Informe Consolidado de Solicitud de Aclaraciones, Rectificaciones y/o Ampliaciones al Estudio de Impacto Ambiental del Proyecto "EIA Nueva S/E seccionadora Nva Lagunas y nueva Línea 2x500 kV Nueva Lagunas - Kimal"

Nombre del Titular : Interconexiones del Norte S.A.
Nombre del Representante Legal : Giannina Andrea Álvarez Ariete
Dirección : Cerro El Plomo 5630, of 1802

El presente Informe Consolidado de Solicitud de Aclaraciones, Rectificaciones o Ampliaciones al Estudio de Impacto Ambiental del proyecto "EIA Nueva S/E seccionadora Nva Lagunas y nueva Línea 2x500 kV Nueva Lagunas - Kimal", contiene las observaciones generadas en virtud de la revisión de la Adenda.

Figura N° 1: Área de Influencia Paisaje

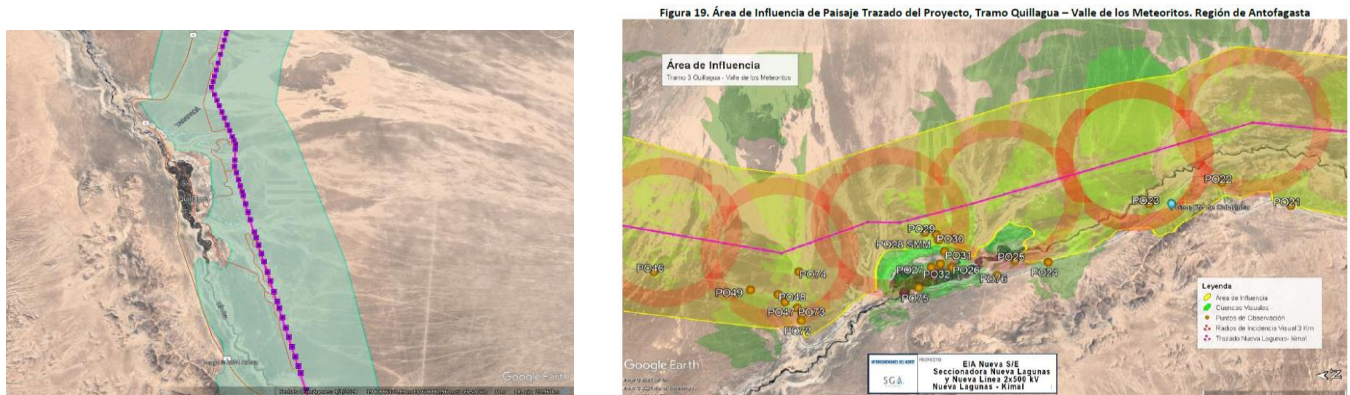
52. Se solicita justificar por qué el área del Oasis de Quillagua se encuentra especialmente fuera del área de influencia del componente Paisaje siendo que en el Capítulo 3 anexo 3-17 Línea de Base Paisaje existen PO en ese sector que le otorgan valor al paisaje y adicionalmente se encuentran dentro de los radios de incidencia Visual del proyecto (cabe destacar que existen 15 PO que poseen características que le otorgan valor al paisaje: PO25, PO28, PO29, PO30, PO75, PO76) como se observan en las siguiente figura:

Figura N°2 : Mapa posibles pozos calicheros.

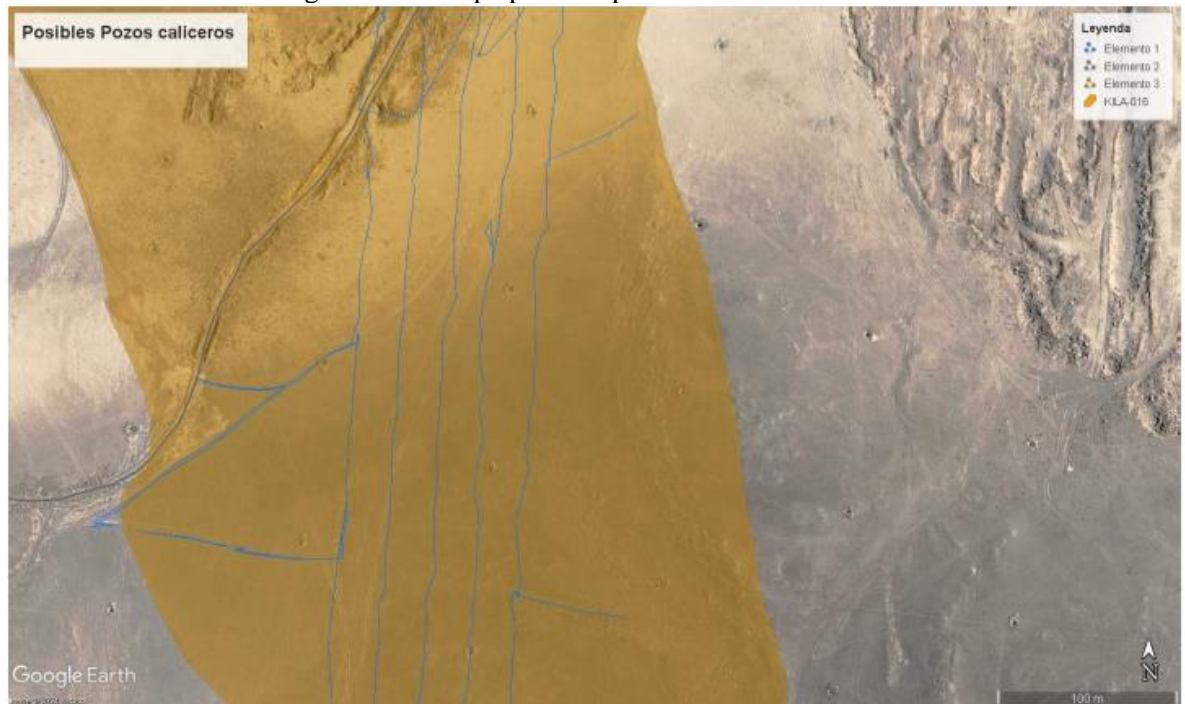
70. Se observa que en la región de Tarapacá, existen posibles zonas con pozos calicheros sin registrar Figura 2.

Al respecto, se solicita al Titular entregar más información sobre este sector, confirmando o no la presencia de estos. La importancia de registrar estos pozos radica en la posibilidad de que se relacionen a restos bioantropológicos o “empampados”. En caso de que estuvieran dentro del área de influencia del Proyecto, se solicita su análisis de potencial afectación.

Figura 4-1 Ubicación de estaciones de muestreo en el Área de Influencia del Proyecto

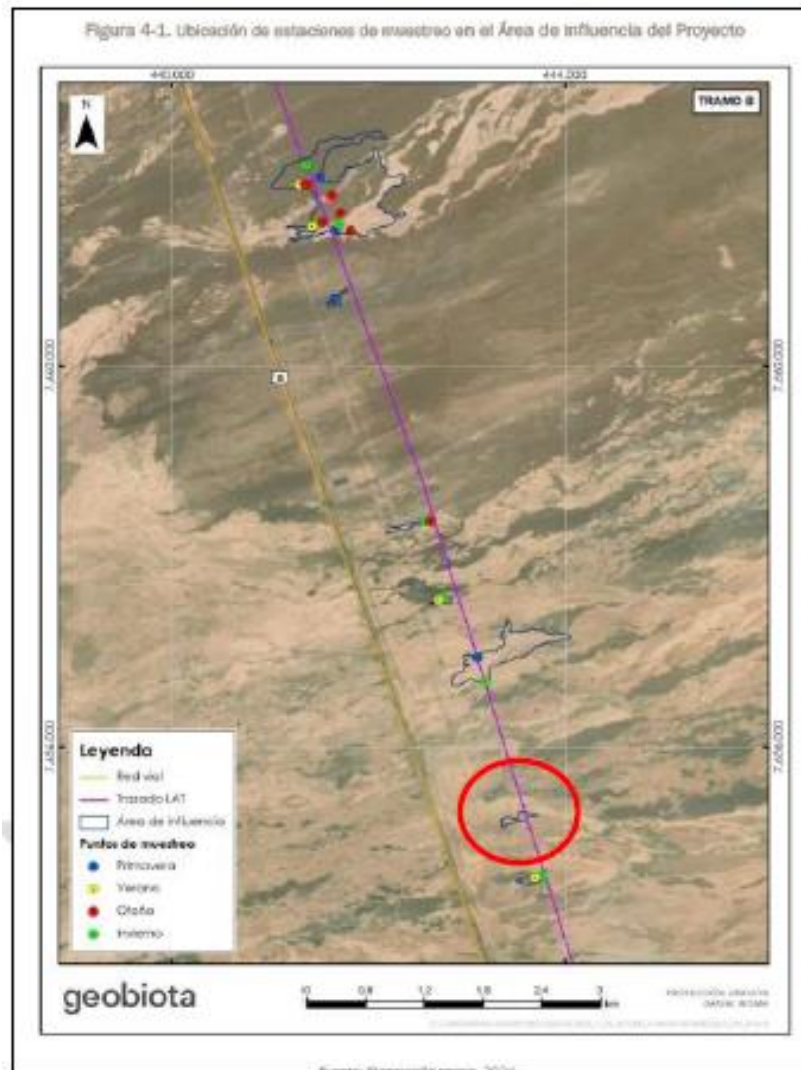
75. De acuerdo con lo presentado por el Titular en la Figura 4-1 del Anexo 3-11 del EIA. Ubicación de estaciones de muestreo en el Área de influencia del Proyecto, se debe solicitar al Titular aclarar, rectificar y/o ampliar, según corresponda, la ausencia de puntos o estaciones de muestreo en terreno en el polígono que presenta en la figura a continuación (detalle círculo rojo agregado).

Figura N°3: Polígono en las cercanías de la Torre T136, no incluido en la figura 4-1 de la Línea de Base Flora y Vegetación (Anexo 3-11 del EIA), resaltado con círculo rojo

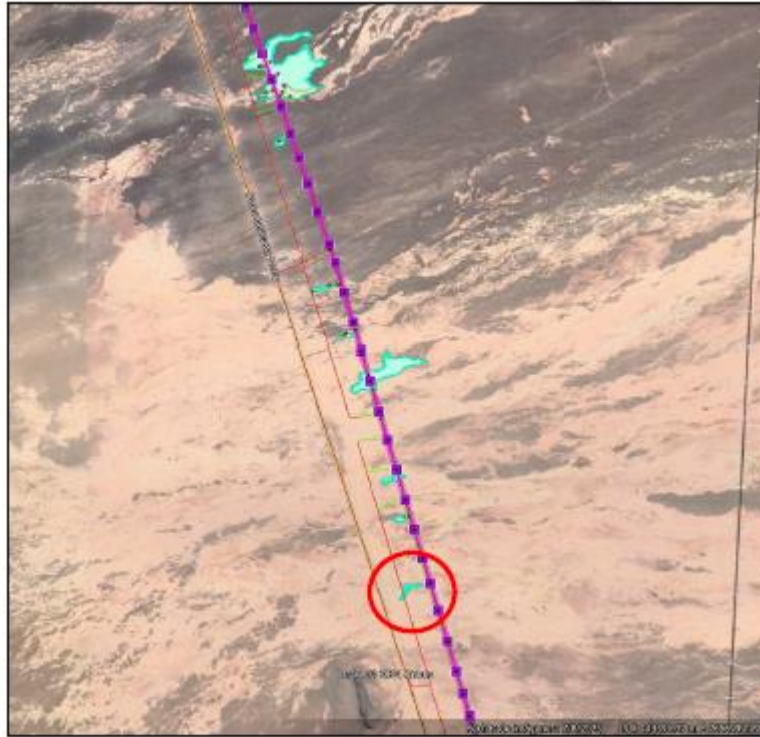
Lo anterior, debe ser concordante con la información proporcionada en los Anexos y Apéndices del EIA, dado que, además de la situación planteada en el polígono de la figura anterior, se visualiza que no se realizaron estaciones de muestreo en el siguiente polígono de la figura a continuación

Figura N°4: Cartografía Digital Habitats relevantes Matorral

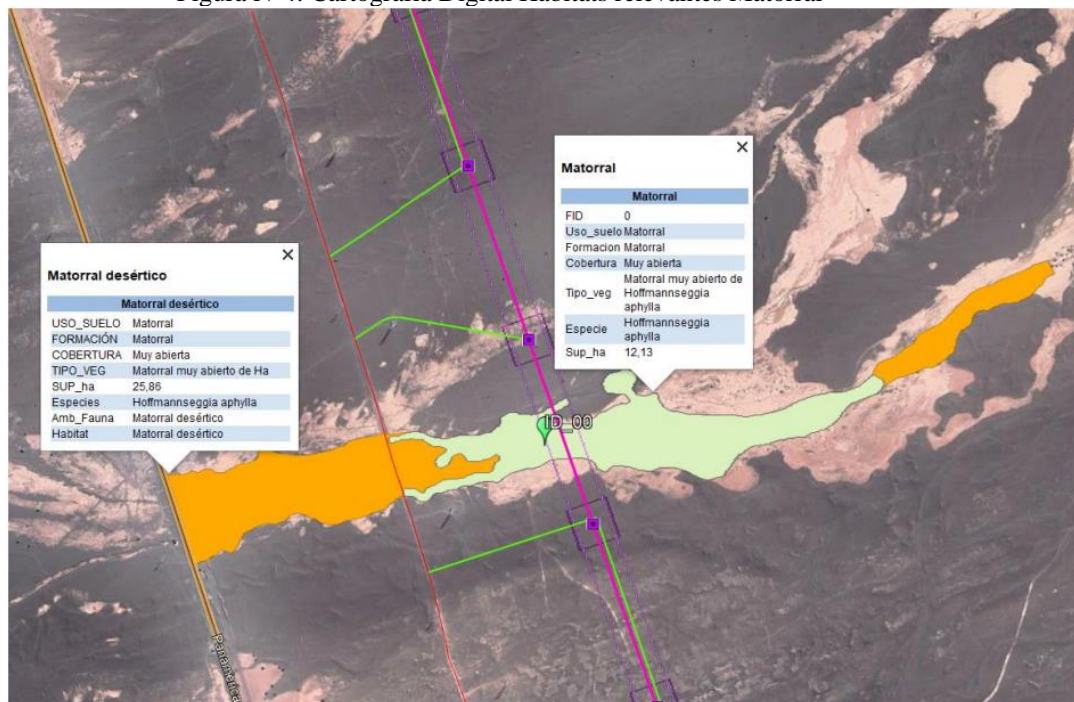
119. En el Apéndice 6 del Anexo 3-13 del EIA se presenta una propuesta para identificar y delimitar receptores de ruido sobre fauna en el AI. Al respecto, se solicita justificar los cuatro criterios descritos en el documento, considerando lo indicado en el “Criterio de Evaluación en el SEIA: Evaluación de Impactos por Ruido sobre Fauna Nativa”. En línea con lo anterior, se observa que existe una diferencia entre la superficie del hábitat denominado “Matorral desértico” (25,86 has) y la superficie de la formación vegetal “Matorral” (12,13 has), descrita en el Anexo 3-11 del EIA. Al respecto, se solicita al Titular aclarar cuál es el área considerada para la evaluación. En caso de ser necesario, se solicita rectificar.
